Affidamento a Contraente Generale dei "Lavori di ammodernamento del tratto Palermo - Lercara Friddi, lotto funzionale dal km 14,4 (km. 0,0 del Lotto 2) compreso il tratto di raccordo della rotonda Bolognetta, al km 48,0 (km. 33,6 del Lotto 2 - Svincolo Manganaro incluso) compresi i raccordi con le attuali SS n.189 e SS n.121

### MODIFICA TECNICA N. 49-51-57-98-103-105-133

### OPERE D'ARTE NUOVI CAVALCAVIA

### Relazione tecnica descrittiva delle modifiche tecniche n. 49-51-57-98-103-105-133

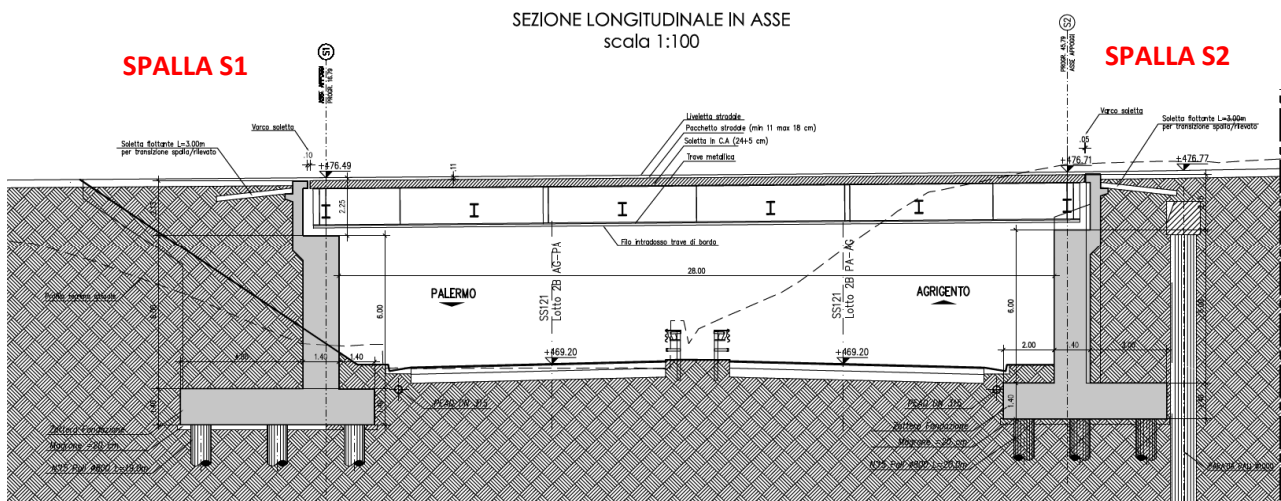
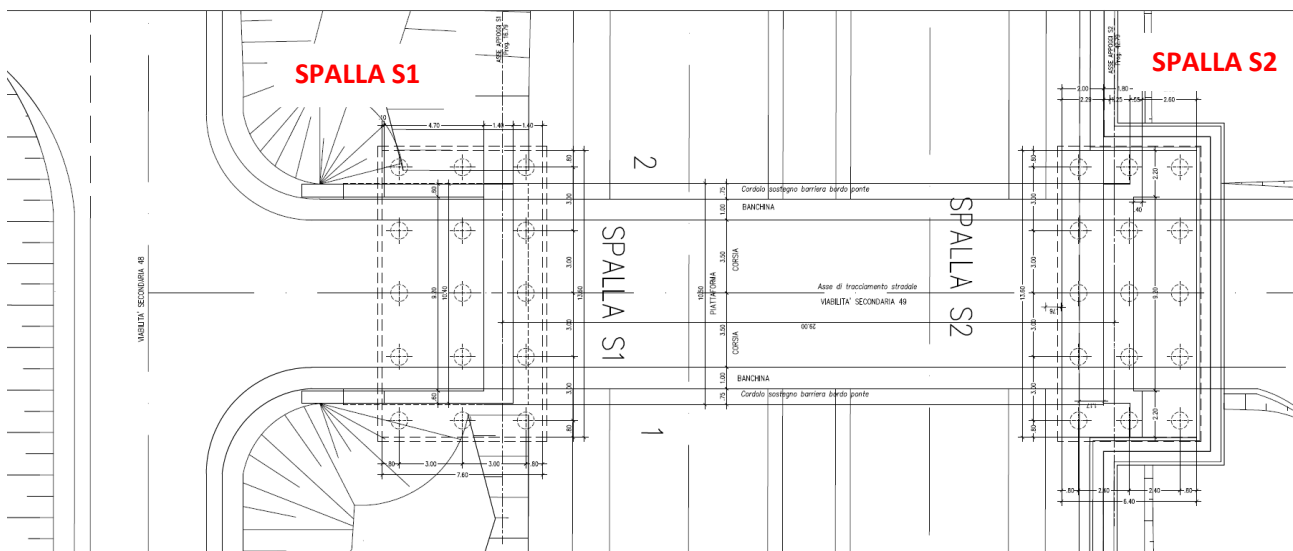
Si segnala, al fine di chiarire alcune incongruenze presenti tra diversi elaborati di P.E.A. sulla denominazione delle spalle del predetto cavalcavia, che le spalle sono denominate "Spalla S1" e "Spalla S2" e rispettivamente sono identificate come nelle figure sottostanti.
